質問に対する回答書

工事名 瀬谷中学校移転新築工事(建築工事)

上記工事の設計図書に関して質問がありましたので、次のとおり回答します。

横浜市建築局		工事名	瀬谷中学校移転新築工事(建築工事)			
年月日	縮尺	1/300	図面名称 2階伏図 (体育館棟)			
設計者	施設番号	構	成	図	面	図
株式会社山下設計 藤崎亮平 一級建築士大臣登録第337959号		号	年	月	日	図面枚数
一般建築士事務所 東京都知事登録 第558号						図面番号
						S-1103

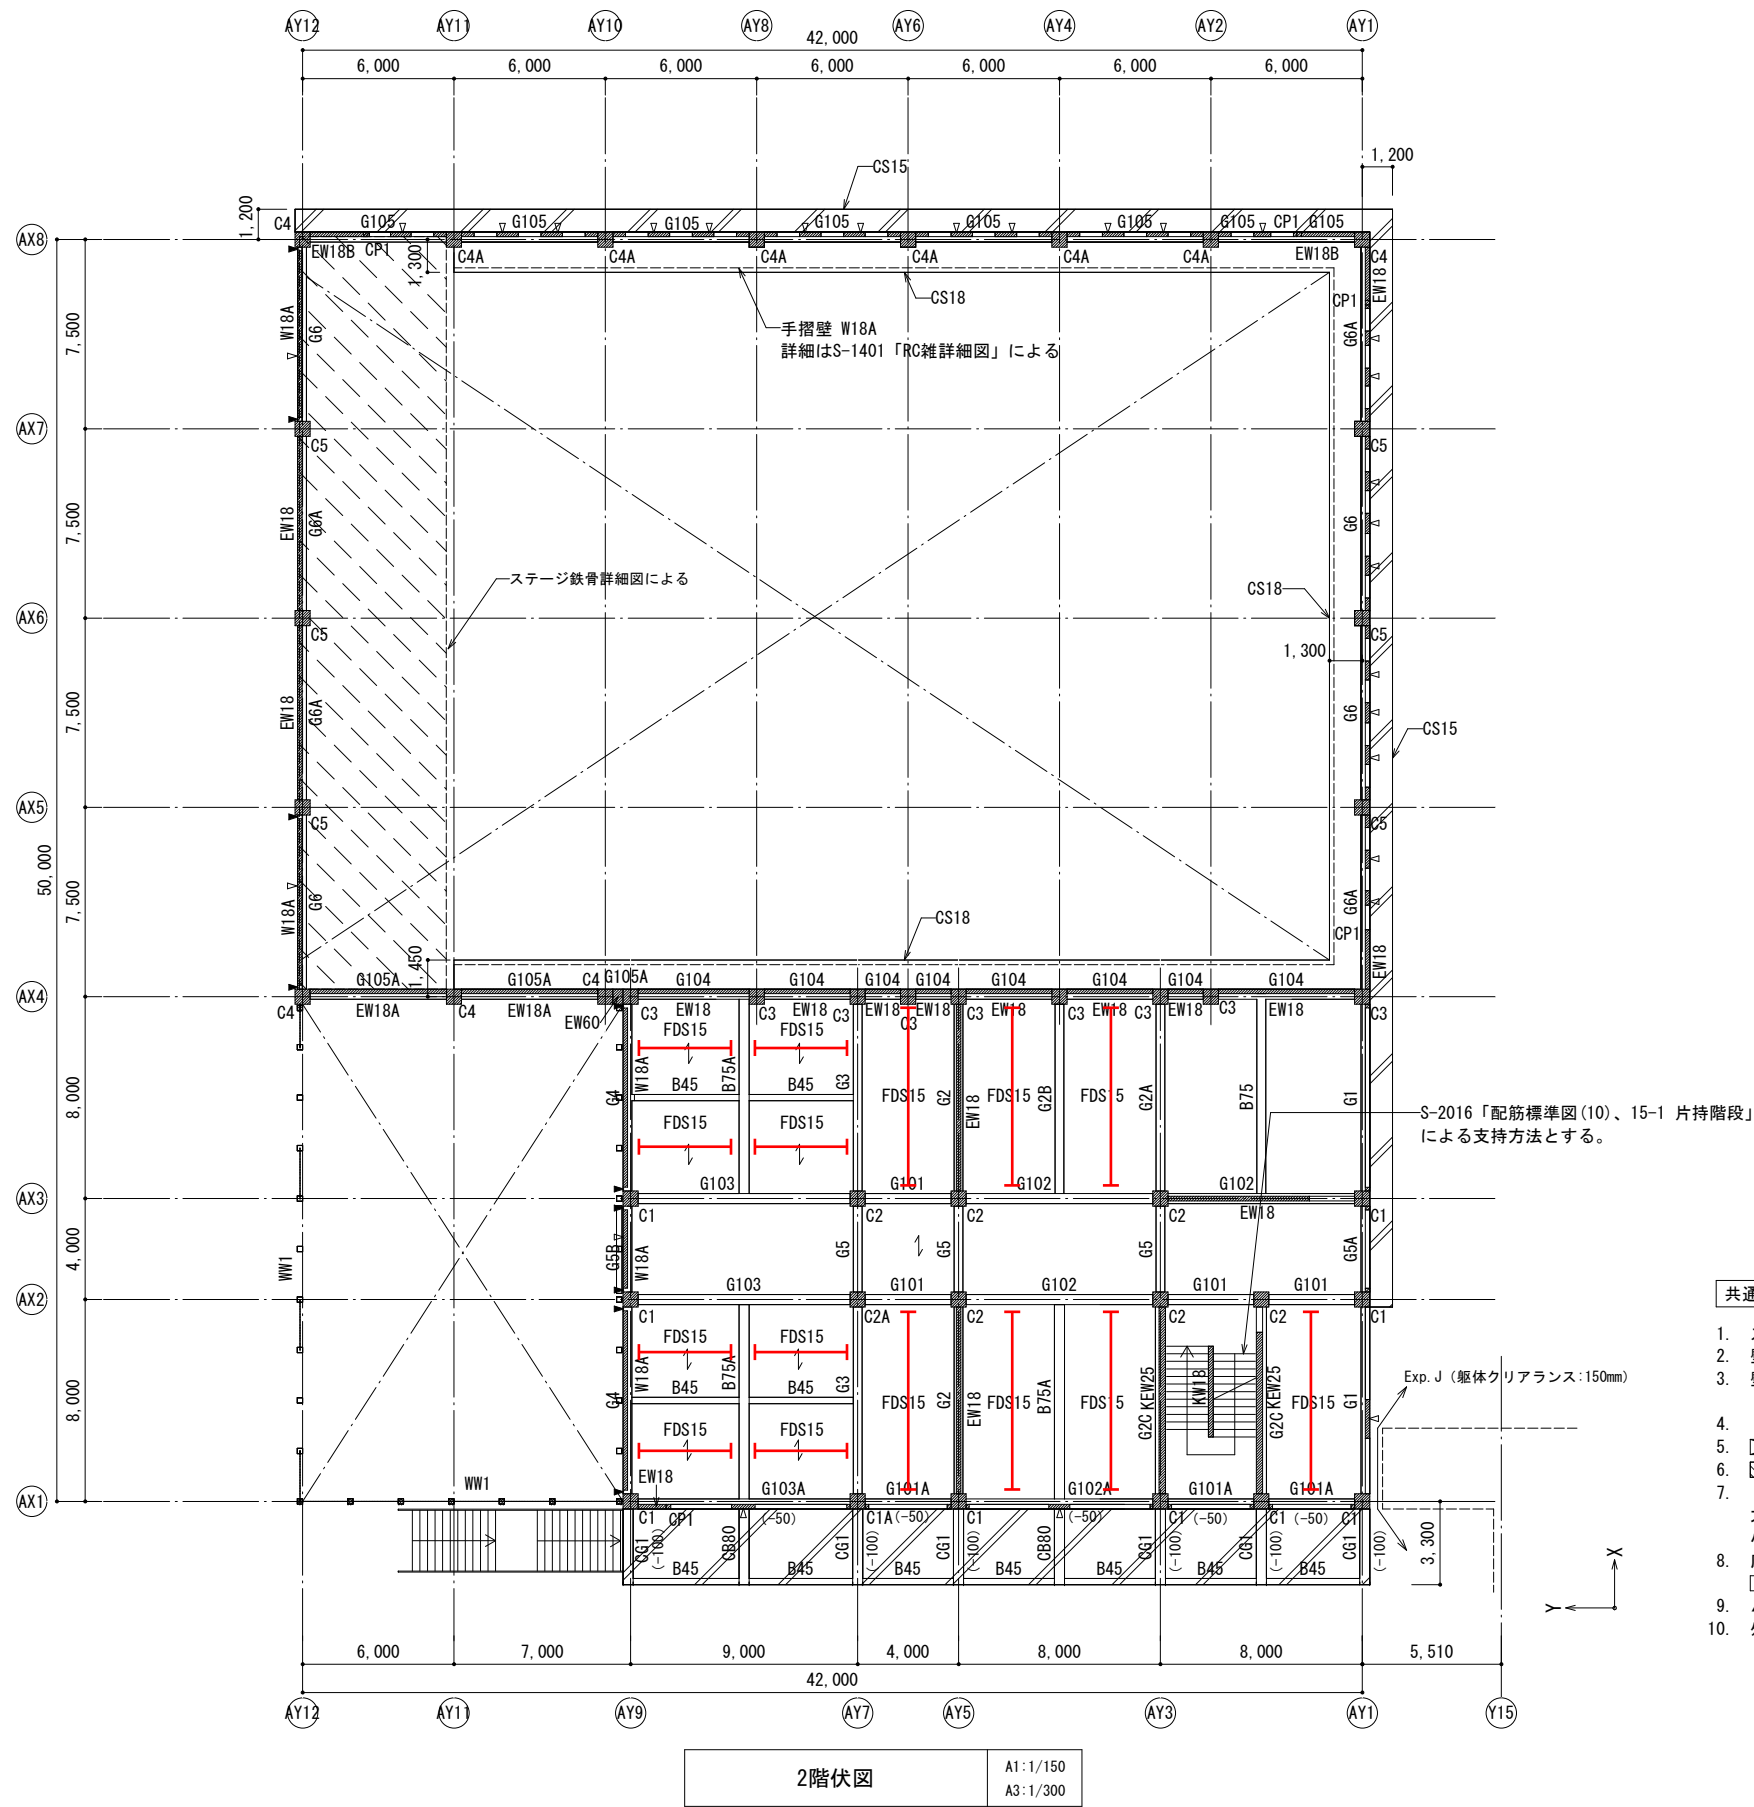
番号	質問内容	回答
219	<p>武道館 壁下地が展開図仕上表と平面詳細図で相違します。下地は平面詳細図を正、仕上げは展開図によると考えて宜しいでしょうか。御指示下さい。(A-1309・1388)</p>	<p>下地は展開図、仕上げはW-2とします。工事積算内訳書を正としますが、必要に応じて契約後に協議を行うこととします。</p>
220	<p>武道場 A展開図の白抜き部分の「W-2」は、平面詳細図よりRC面に直仕上げのようです。仕上げは不燃化粧フィルムと考えると宜しいでしょうか。御指示下さい。(A-1338)</p>	<p>下地がL-21、仕上げがW-2となります。工事積算内訳書を正としますが、必要に応じて契約後に協議を行うこととします。</p>
221	<p>武道場 壁の塗装が仕上表と展開図・部分詳細図で相違します。OSCLのみと考えると宜しいでしょうか。御指示下さい。(A-1104・1388・1503/L-9)</p> <ul style="list-style-type: none"> ○仕上表・・・OSCL ○展開図・・・EP-G及びOSCL ○部分詳細図・・・EP-G 	<p>仕上表が正とします。工事積算内訳書を正としますが、必要に応じて契約後に協議を行うこととします。</p>
222	<p>断熱範囲図では、武道場の木造部分に硬質ウレタンフォームの図示がありますが、展開図仕上表「W-15」には「グラスウール充填中止」と記載されており、また矩計図には断熱材の図示がありません。一方、部分詳細図(外壁)にはグラスウール充填の図示があります。</p> <p>武道場周りについては、グラスウール充填の範囲は無いものと考えて宜しいでしょうか。御指示下さい。(A-1204・1349・1388・1503/L-6)</p>	<p>よろしいです。グラスウールの範囲はありません。外壁については断熱範囲図を正とします。工事積算内訳書を正としますが、必要に応じて契約後に協議を行うこととします。</p>
223	<p>1F器具庫・武道場置収納庫・武道場剣道器具置場の天井仕上げが「コンクリート型枠外し+補修」ですが、構造図よりフェロデッキです。構造図を正としてフェロデッキ表しのままと考えて宜しいでしょうか。御指示下さい。(A-1104・S-1103)</p>	<p>よろしいです。フェロデッキ表しのままとします。</p>
